FEUERWACHE ALT-FRIEDRICHSFELDE

Ergebnisprotokoll

Neubau einer Schwerpunktfeuerwache
Alt-Friedrichsfelde 60, Berlin-Lichtenberg

Ergebnisprotokoll - Phasen 1 und 2

1001

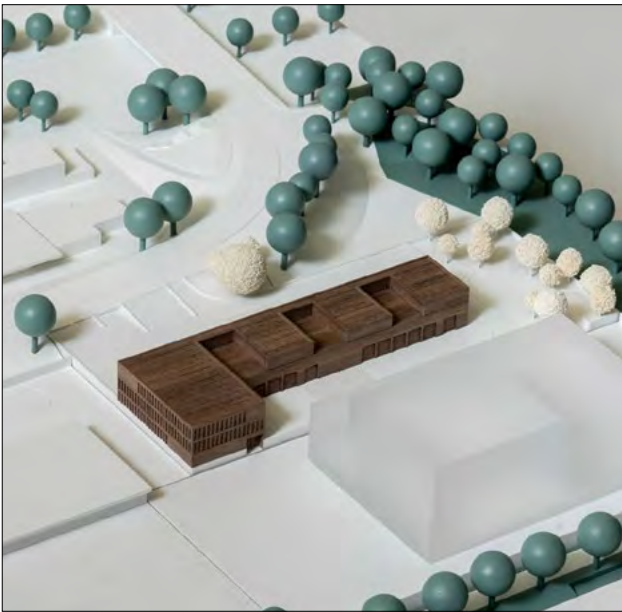
- Stellplätze Fahrräder: 32 STP im Westen (im Freien) und Abstellraum Fahrräder und Gartengeräte neben Eingang am Platz

- Alarmausfahrt: Breite ca. 13,5 m, getrennt
- Fahrzeughalle: zweigeteilt, Maße eingehalten
- Wachgeschäftszimmer I mit Blick in Fahrzeughalle und Alarmhof
- Gestellraum und Schrankraum auf Hallenebene
- S/W-Trennung gegeben, Schutzkleidung (schmutzig) direkt von Halle zugänglich, Sanitärräume angrenzend

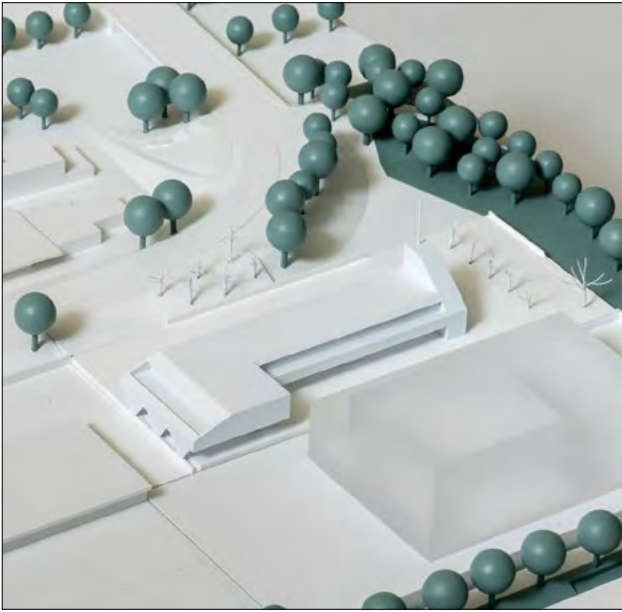
- Eingänge und Erschließung: zweigeschossige Eingangshalle im NW, Nebeneingang im Osten; 3 Treppenhäuser, 4 Sprungschächte; Mittelflur im 2.OG mit Oberlichtern (im Text erwähnt aber im Plan nicht dargestellt); Angebot für Unterbringung historischer Fahrzeuge in Eingangshalle; Anlieferung im Kopfbau Ostseite

- Stellplätze PKW: 21 St. im Osten (laut Text 22 St.)
- Stellplätze Fahrräder: 16 St. Im Westen ausserhalb WB-Gebiet, 10 St. im NO unter Pergola

- Alarmausfahrt: Breite ca. 26 m, keine Differenzierung Alarmausfahrt / Rückkehrer / Privat-PKW
- Fahrzeughalle: stützenfreie Fahrzeughalle zweigeteilt für Brand und Rettung; Maße eingehalten
- Wachgeschäftsraum 1 mit Blick in Halle, Ausfahrt und Eingangshalle
- Alarmwege kurz
- Erschließungswege und S/W-Trennung kreuzen sich
- Schrankraum im EG und 1.OG

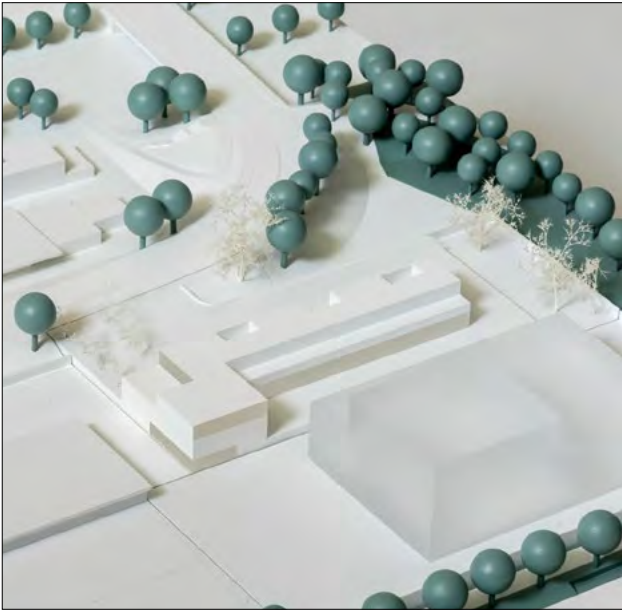
- Freianlagen: Freifläche im Osten als „Retentionsfläche Naturraum“ auf Ursprungsniveau, Baumerhalt nicht dargestellt, aber möglich
- Einfriedung / Gestaltung Niveausprung: Einfriedung mit Bestandsmauer und Mauerergänzungen, Erhalt der Bestandsmauer

- Alarmausfahrt: Breite ca. 11 m, Alarmausfahrt, Rückkehr Einsatzfahrzeuge und Zufahrt PKW-Stellplätze getrennt
- Fahrzeughalle: dreigeteilt, Maße eingehalten; lichte Höhe (konstruktionsfrei) weicht von Vorgaben ab (h ca. 5,40m)
- Wachgeschäftszimmer I auf Hallenebene mit Blick in Fahrzeughalle und Alarmhof

- Gestellraum auf Hallenebene, Schrankraum und Sanitär im 1. OG
- S/W-Trennung: direkter Zugang vom Raum Schutzkleidung (schmutzig) über eigene Treppe in Sanitärbereich 1.OG

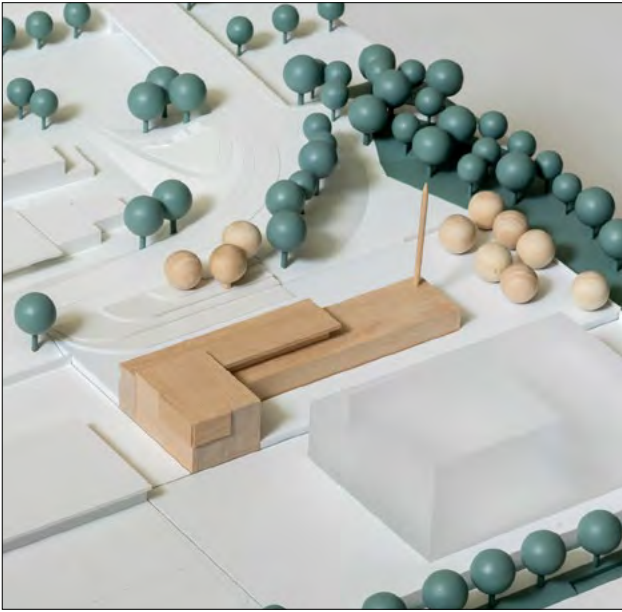
- Freianlagen: Es soll ein „grüner Rahmen“ gebildet werden; Höhenlage der Grünflächen teilweise unklar (verschiedene Böschungen im Plan angedeutet); verschiedene unversiegelte Grünflächen; Grillplatz mit Sitzbänken gefasst im NO; best. Bäume laut Plan teilweise erhalten

- Einfriedung / Gestaltung Niveausprung: Aufschüttung Gelände gesamtes Baufeld; Einfriedung zum BDG als „eingegrünter Zaun“; Rolltor und Teile der Einfriedung liegen ausserhalb des Baufeldes der Feuerwehr; die Böschungen auf der Nordseite liegen teilw. ausserhalb des Baufeldes und des WB-Gebietes; Bestandsmauer laut Plan teilw. erhalten

- Alarmausfahrt: Breite Alarmausfahrt 12m, gesamt mit PKW-Ausfahrt ca. 18 m
- Fahrzeughalle: Fahrzeughalle zweigeteilt Brand / Rettung, Durchfahrtsbreite 4,5 m; Standplatzmaße eingehalten
- Wachgeschäftszimmer 1 mit Blick auf Alarmausfahrt und Fahrzeughalle;
- lange Alarmwege

- S/W-Trennung: Schutzkleidung (schmutzig) direkt an Fahrzeughalle; Zugang zu Sanitärräumen über Flur

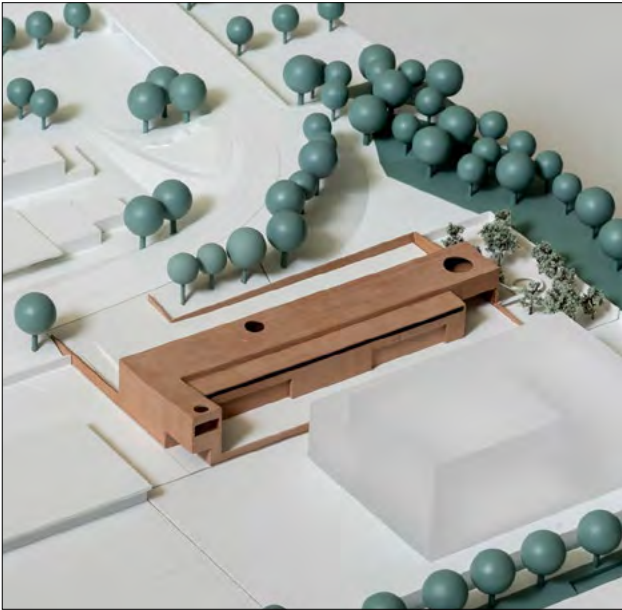
- Alarmausfahrt: Breite 18,8 m, keine Differenzierung Alarmausfahrt / Rückkehr Einsatzfahrzeuge, Zufahrt PKW-Stellplätze getrennt
- Fahrzeughalle: zweigeteilt für Brand und Rettung, Maße eingehalten; lichte Höhe (konstruktionsfrei)

weicht von den Vorgaben ab (h ca. 5,0m)

- Wachgeschäftszimmer I auf Hallenebene mit Blick in Fahrzeughalle und Alarmhof
- Alarmwege kurz; Gestellraum und Sanitär auf Hallenebene; Schrankraum aufgeteilt auf EG und 1.OG mit interner Treppe
- S/W-Trennung: kein direkter Zugang vom Raum Schutzkleidung (schmutzig) zum Sanitärbereich, Kreuzung Erschließungswege und S/W-Trennung
- Lüfterzentrale 1.OG im Westen nicht erschlossen

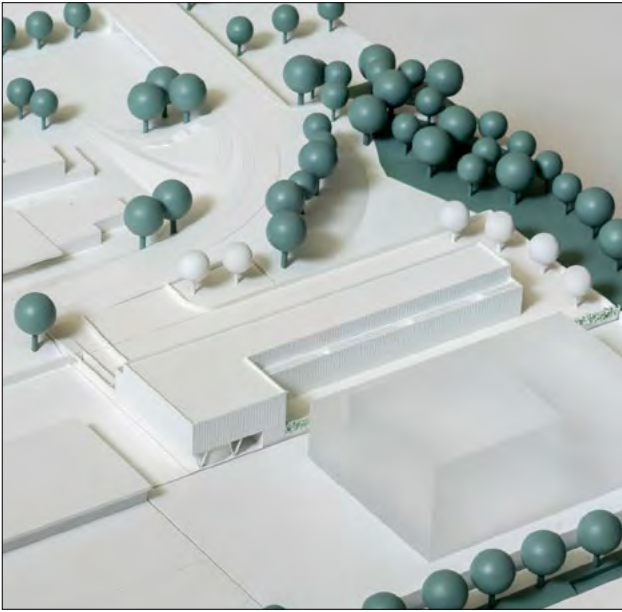
- Stellplätze PKW: 22 St. in Tiefgarage
- Stellplätze Fahrräder: 200 m² Stellfläche in Fahrradgarage mit eigener Rampe, zusätzlich Fahrradraum im EG (+1,5m) von Osten erschlossen

- Alarmanfahrt: Alarmanfahrt-Breite 18m, alle Zufahrten zusammen ca. 35 m breit
- Fahrzeughalle: Fahrzeughalle dreigeteilt mit Schleusen dazwischen; 1 Standplatz überzählig
- Wachgeschäftszimmer 1 im EG mit Blick auf Alarmanfahrt und in die Halle
- kurze Alarmwege
- S/W-Trennung: Schmutzkleidung nicht direkt an Halle, Wege führen über Außenraum

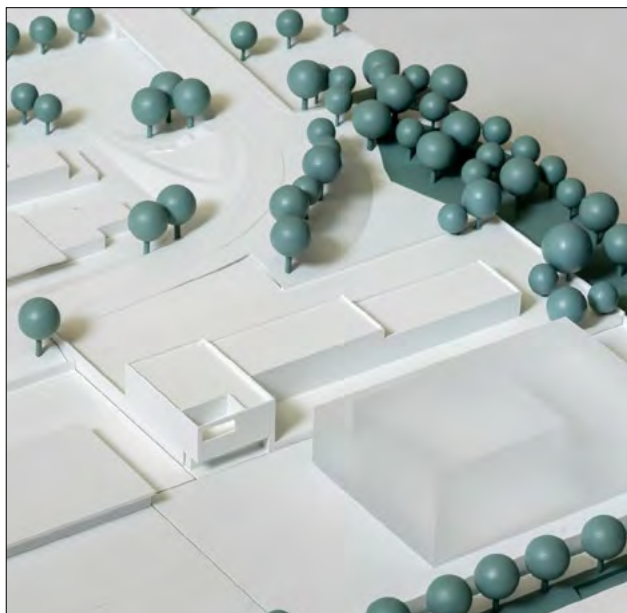
- Alarmausfahrt: Breite 12,2 m, Rückkehr Einsatzfahrzeuge und Zufahrt PKW-Stellplätze zusammengelegt
- Fahrzeughalle: zweigeteilt, Maße eingehalten
- Wachgeschäftszimmer I auf Hallenebene mit Blick auf Rückseite Fahrzeughalle
- Alarmwege kurz; Schrankraum, Gestellraum und Sanitär auf Hallenebene
- S/W-Trennung: Zugang von Fahrzeughalle zum Raum Schutzkleidung (schmutzig) über Flur, Sanitär direkt angrenzend, Kreuzung Erschließungswege

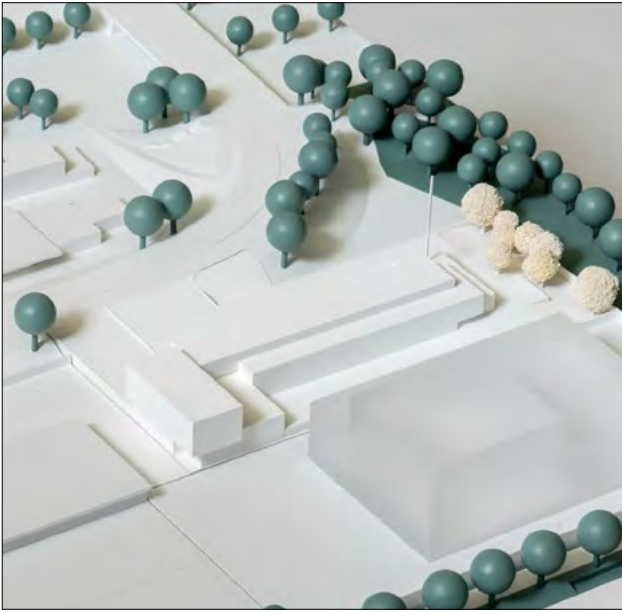
- Gestaltung und Materialität: Komposition aus versetzt gestapelten rechtwinkligen Volumina; Klinkerverkleidung in verschiedenen Farbtönen gebändert; Sockel ebenfalls verklinkert; Öffnungen mit Metallfenstern und Aluminiumverkleidungen; Tragstruktur laut Plan in Recyclingbeton, vorgehängter Klinkerschale und Kerndämmung

- Alarmausfahrt: Breite 18m, nach Osten gerückt, Aus- und Rückfahrt gemeinsam; getrennt von Privat-PKW

- Fahrzeughalle: Aufteilung 3 x 3 Standplätze mit Schleusen dazwischen
- Wachgeschäftszimmer 1: im EG mit Blick auf Alarmausfahrt und Halle
- kurze Alarmwege
- S/W-Trennung kompakt

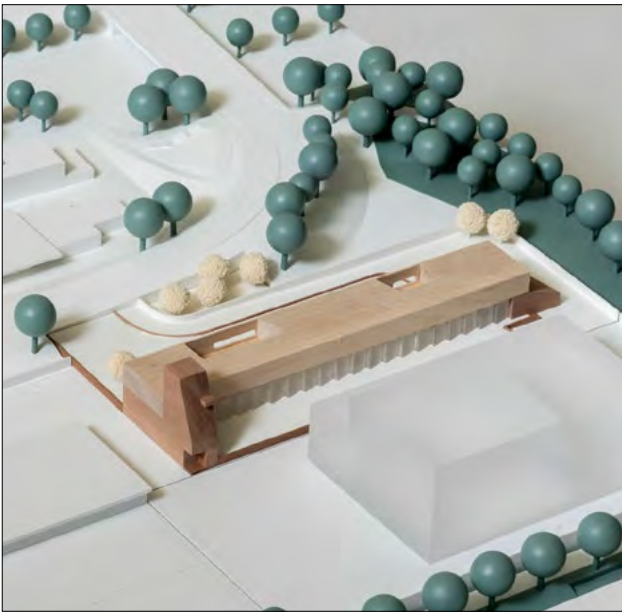
- Innere Gliederung: Schrank- und Gestellräume, Sanitäräume etc. im EG und 1.OG zwischen den Hallenhälften; im 2.OG Sozial- und Ruheräume: Ruheräume zur lärmabgewandten Seite (Süden) orientiert; Dienstplanung / Technik an Loggia; Sport Außenbereich auf dem Dach, zugänglich von Dachterrasse

- Alarmausfahrt: Breite 19 m, Alarmausfahrt, Rückkehr Einsatzfahrzeuge und Zufahrt PKW-Stellplätze zusammengelegt und baulich (Mauer)

von Alarmausfahrt getrennt

- Fahrzeughalle: zweigeteilt mit schräggestellten Stellplätzen, Maße eingehalten
- Wachgeschäftszimmer I als gefangener Raum im Eingangsbereich, indirekter Durchblick in Fahrzeughalle
- Alarmwege kurz; Gestellraum und Kleideräume zwischen beiden Hallenteilen auf Hallenebene, Schrankraum und Sanitär im 1.OG
- S/W-Trennung Raum Schutzkleidung (schmutzig) auf Hallenebene über Flur erschlossen ohne direkten Zugang zu Sanitär/Schrankraum
- Anlieferung extern (Kleidung) über Fahrbahn Rückkehr Einsatzfahrzeuge auf Hallenrückseite
- Hausanschlussraum im 1. OG
- Möblierbarkeit durch Schrägen eingeschränkt

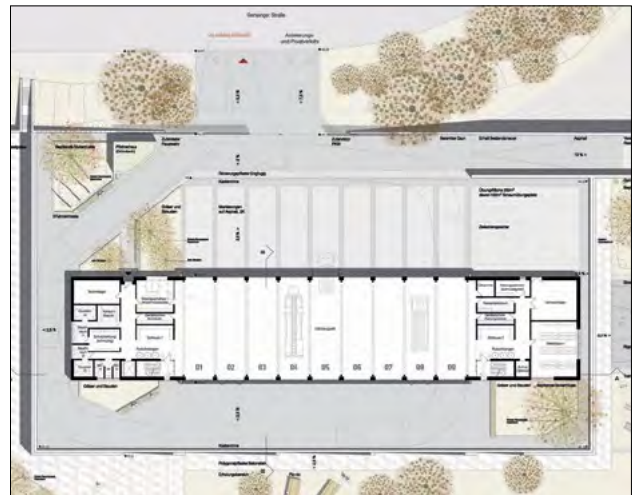
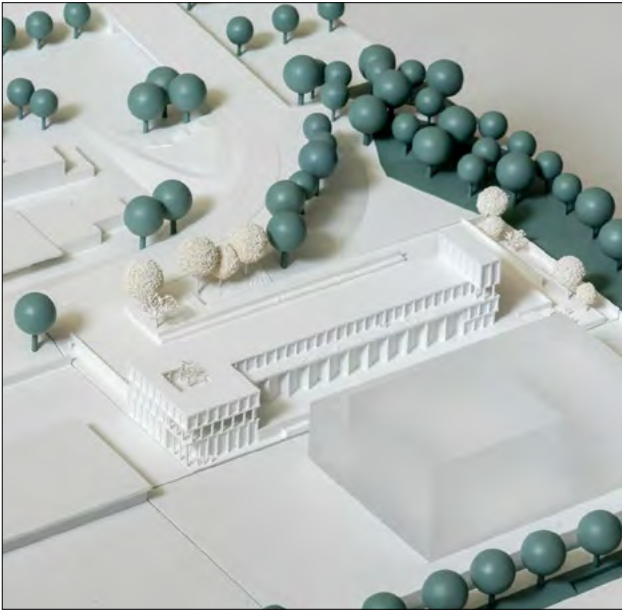
- Stellplätze PKW: 22 St. im Osten auf Bestandsniveau
- Stellplätze Fahrräder: 28 St. Westlich im Freien ausserhalb Baufeld; weitere Stellplätze in Fahrradraum neben Haupteingang (7 St. dargestellt)

- Alarmausfahrt: Breite ca. 20m; Kreuzung Alarmausfahrt mit Anlieferungs- und Privatverkehr; Gesamtbreite ca. 30m
- Fahrzeughalle: ohne Unterteilung; lichte Höhe weicht von den Vorgaben ab (h ca. 5,40m)
- Wachgeschäftsraum 1: im EG mit Blick auf Alarmausfahrt und Halle
- sehr lange Alarmwege vom Multifunktionsraum / Sportraum im EG
- S/W-Trennung: Kreuzung allg. Flure / Eingangsbereich
- Anordnung Fahrzeughalle / StationWare und Schrankraum auf 3 verschiedenen Ebenen

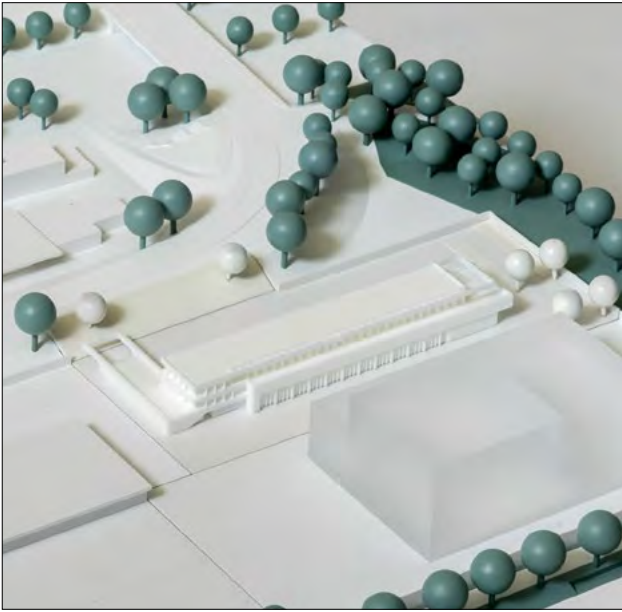
- Alarmausfahrt: Breite 16,2 m, Alarmausfahrt getrennt, Rückkehr Einsatzfahrzeuge und Zufahrt PKW-Stellplätze zusammengelegt
- Fahrzeughalle: dreigeteilt mit schräggestellten Standplätzen, seitliche Wandabstände tlw. nicht eingehalten

- Wachgeschäftszimmer I auf Hallenebene mit Blick in Fahrzeughalle und Alarmhof
- Alarmwege kurz; Sanitär und Gestellraum auf Hallenebene; Schrankraum aufgeteilt - zwei große Räume mit 140 Schränken auf Hallenebene, kleinere Schrankräume im 1. und 2.OG; Gestellraum und Kleideräume auf anderer Hallenseite
- S/W-Trennung Raum Schutzkleidung (schmutzig) direkt an Fahrzeughalle und Sanitärbereich auf Hallenebene
- Multifunktionaler Aufenthaltsraum nicht direkt neben der Küche

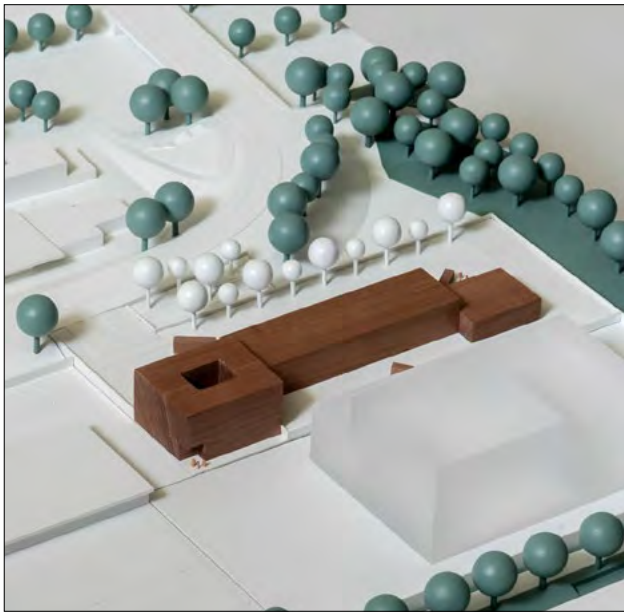
- Gestaltung und Materialität: horizontal gegliederte Fassade mit durchlaufenden Fensterbändern und teilweise weit auskragenden Brüstungsbändern; Verkleidung aus eloxierten Aluminium-Profilblech; Tragstruktur in Stahlbeton; Freitreppen im EG und im 2.OG als Gestaltungselement

- Stellplätze PKW: 22 St. Im Osten
- Stellplätze Fahrräder: 24 St. unter Freitreppe

- Alarmausfahrt: Breite ca. 20m, getrennt von Zufahrt Privat-PKW und Rückkehrverkehr; Gesamtbreite ca. 31m; zusätzliche Ausfahrt Richtung Areal AFF60
- Fahrzeughalle: Aufteilung 3 x 3 Stellplätze, getrennt durch Schleusen
- Wachgeschäftszimmer mit Sicht auf Alarmausfahrt und Halle
- kurze Alarmwege
- S/W-Trennung entspricht dem vorgeschlagenen Muster

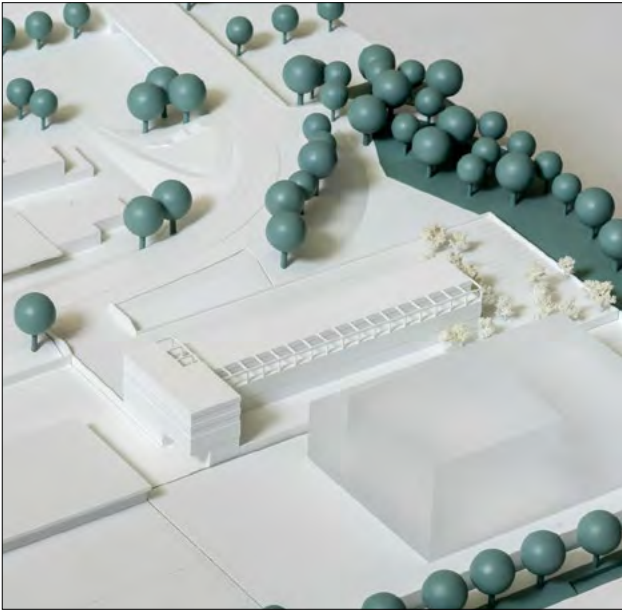
- Alarmausfahrt: Breite 20 m inkl. Rückkehrer
- Fahrzeughalle: dreigeteilt, Maße eingehalten; lichte Höhe (konstruktionsfrei) ca. 5,50m
- Wachgeschäftsraum I auf Hallenebene mit Blick auf Rückseite Fahrzeughalle, kein Einblick in Fahrzeughalle
- Alarmwege kurz; Schrankraum, Gestellraum und Sanitär auf Hallenebene; Gestellraum auf anderer Hallenseite, lange Flure
- S/W-Trennung entspricht nicht dem vorgeschlagenen Muster: direkter Zugang von

Fahrzeughalle zu Raum Schutzkleidung (schmutzig), von dort nur direkter Zugang in Sanitärbereich (Damen), weiterer Raum Schutzkleidung (schmutzig) am Flur

- Anlieferung extern (Kleidung) auf Hallenrückseite liegt vor Einfahrt Fahrzeughalle

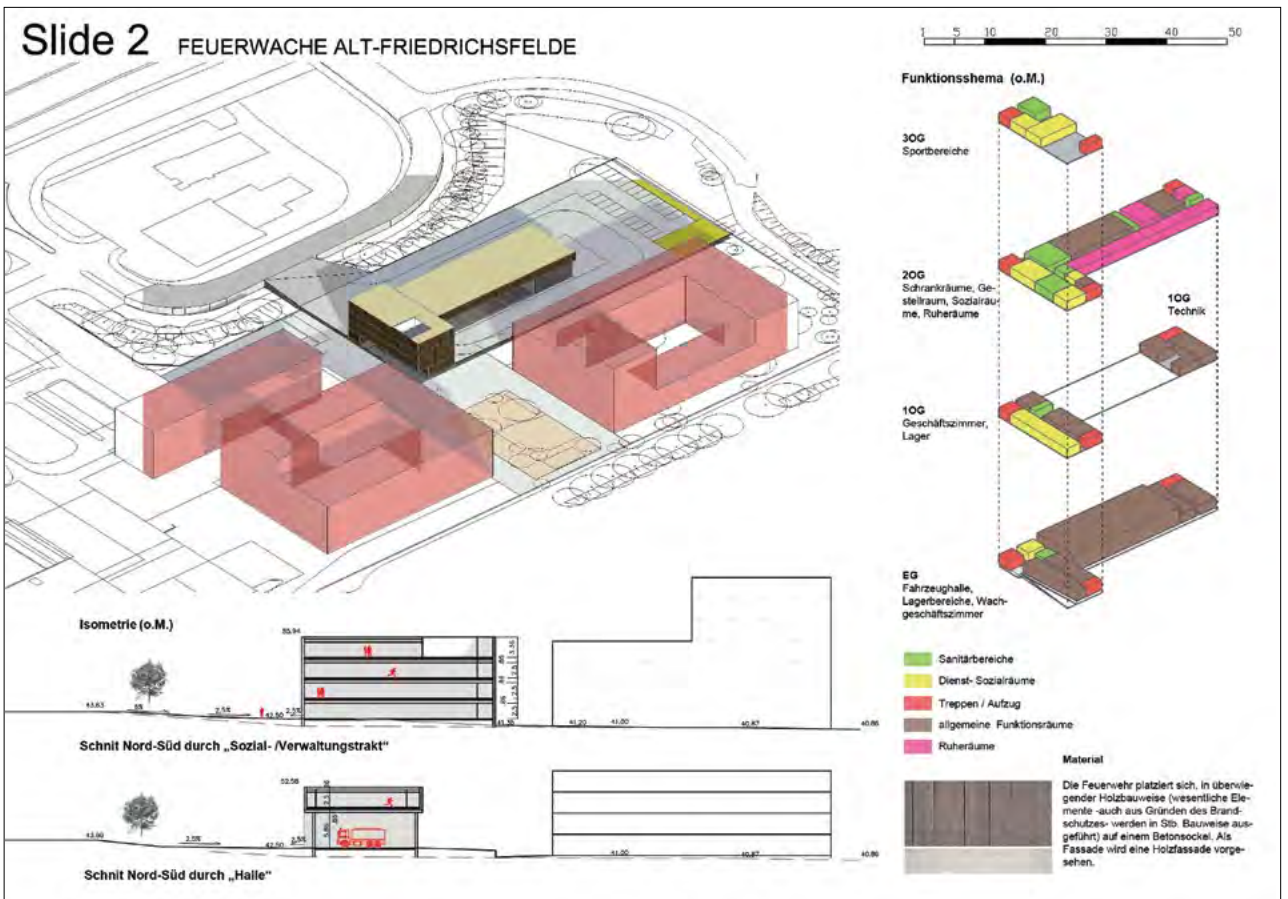
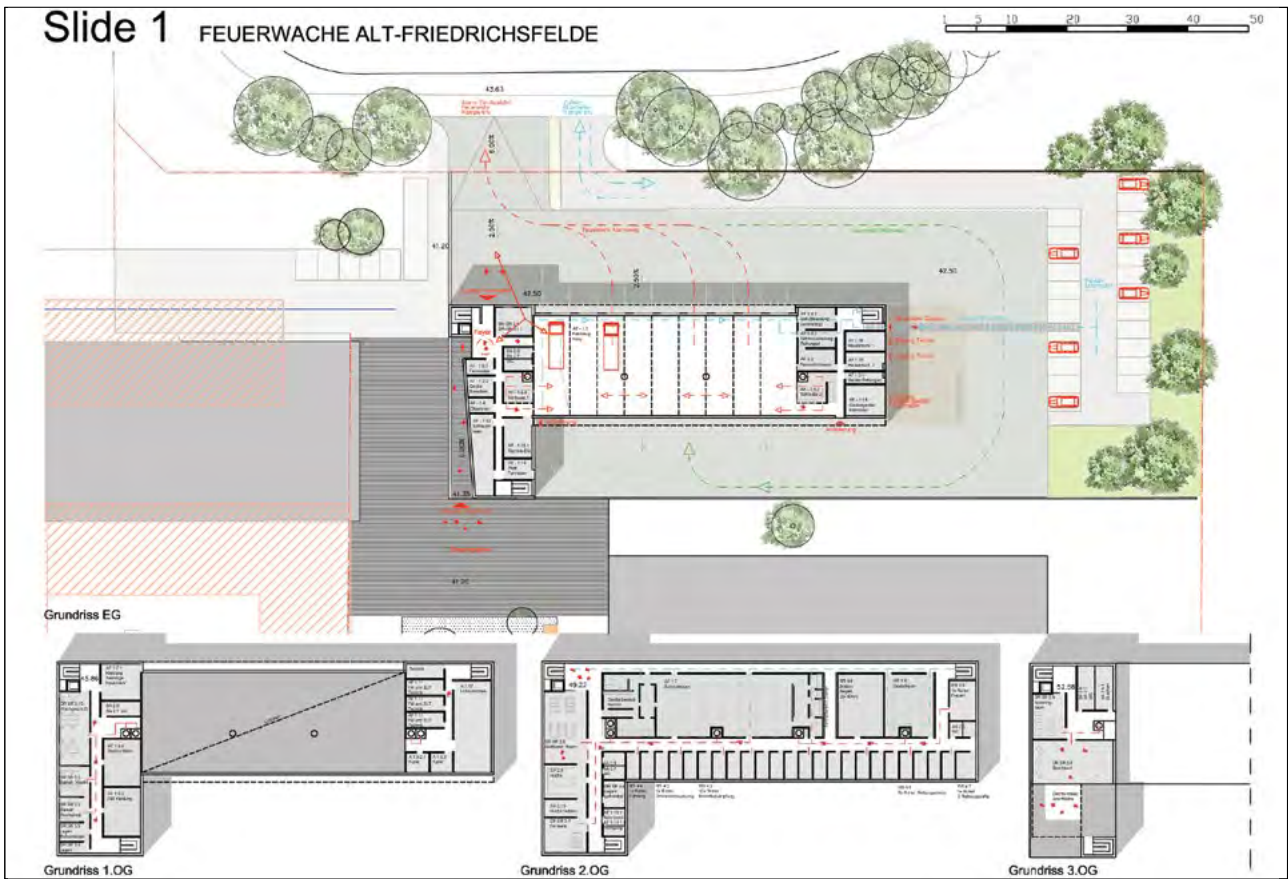
- Materialisierung Gebäude: Hybridkonstruktion aus Stahlskelett für die Fahrzeughalle und Mauerwerksbau für den Massivbau. Decken in Stahl- und Beton-Verbundbauweise. Fassaden: rotes Sichtmauerwerk für Sockel und Massivwände, lackierte Vorhangsfassade aus Trapezblech für die Fahrzeughalle
- Einfriedung / Gestaltung Niveausprung: Stützmauer, von Hecken verdeckt
- Nutzung Freiflächen: Grillplatz / Fitness im Osten, Bestandsmauer bleibt an der Ostgrenze erhalten
- Baumbestand im Osten teilweise erhalten, Ersatzpflanzungen vorgesehen
- 22 Stellplätze PKW im Osten (auf Niveau FW)
- 18 Stellplätze Fahrräder überdacht (Gebäudenische) am Platz sowie weitere neben Eingang Alarmhof

- Alarmausfahrt, Breite 6m und max. Steigung mittig ca. 6%
- Umfahrung/Durchfahrt Einsatzfahrzeuge im Süden zu knapp bemessen (ca. 11 m)
- Kreuzung der Übungsfläche durch zurückkehrende Fahrzeuge
- Anordnung/Lage Fahrzeughalle: Fahrzeughalle zweigeteilt mit Schleuse dazwischen; allg. Funktionsräume im EG und 1.OG
- Anordnung/Lage Dienst- und Sozialräume: 1.OG und 2.OG
- Anordnung/Lage Ruheräume: 1. OG, 2. OG
